女川原子力発電所第2号機 工事計画審査資料	
資料番号	O2-他-F-24-0017_改0
提出年月日	2021年8月25日

漂流物防護工の設計について

【第993回審査会合における指摘事項】

防潮堤及び屋外排水路逆流防止設備(防潮堤北側)に対する漂流物の影響要因を整理した上で、漂流物防護工の構造選定の考え方、構成する各部材に期待する役割、損傷モードを踏まえた評価の考え方及び構造成立性を説明すること。

(1)構造選定②

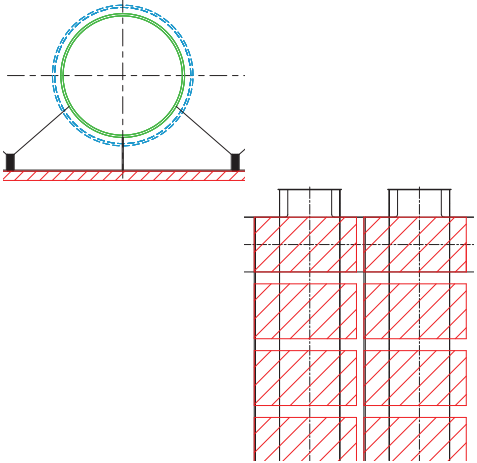
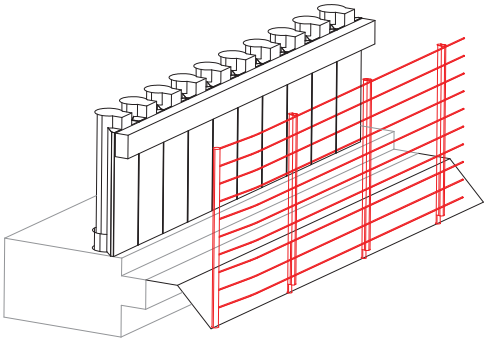
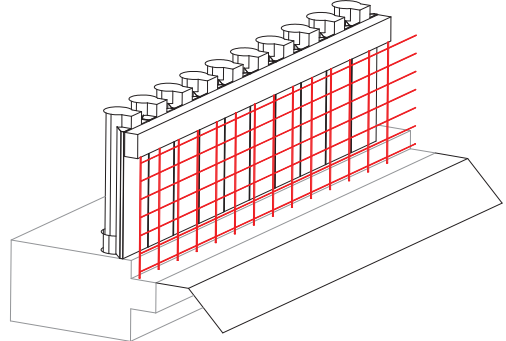
➤ 裕度の小さい鋼製遮水壁のスクリンプレート及び水平リブを防潮堤前面からの漂流物から防護した上で防潮堤全体(特に鋼管杭)の構造健全性を維持するという設計上の観点及び施工実現性の観点から検討した結果、案④『防護工追加』を採用することとした。

(1)構造選定

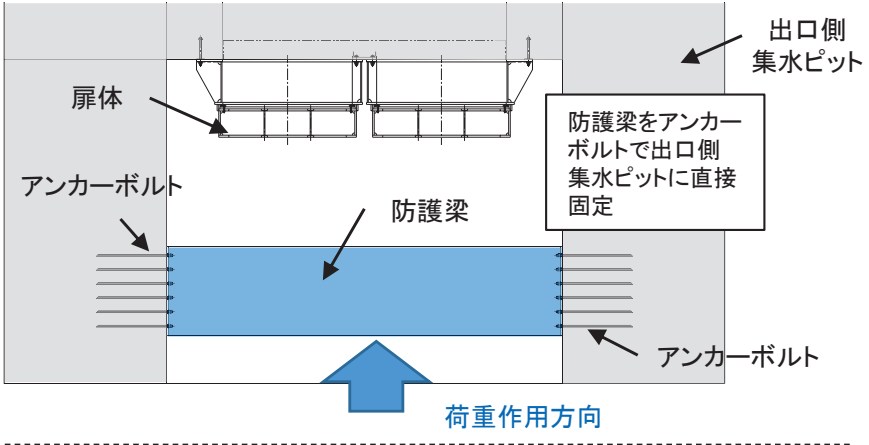
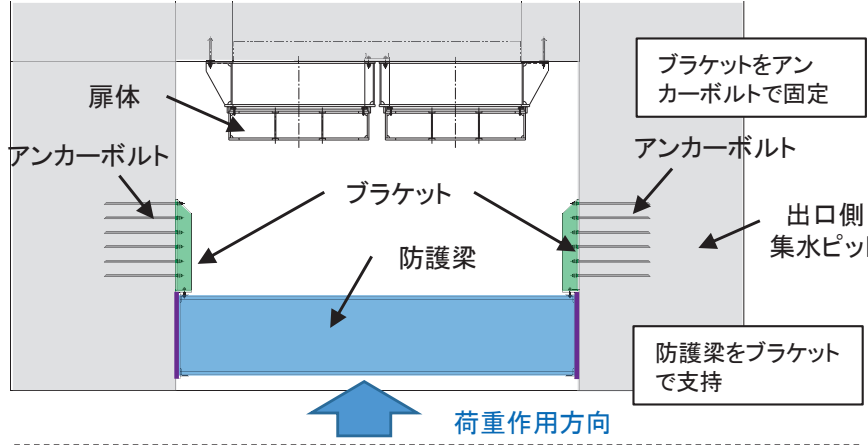
- 大きな荷重が作用する寄せ波時の逆流防止設備前面からの漂流物衝突荷重に対して扉体を防護するための方策について整理した結果を示す。
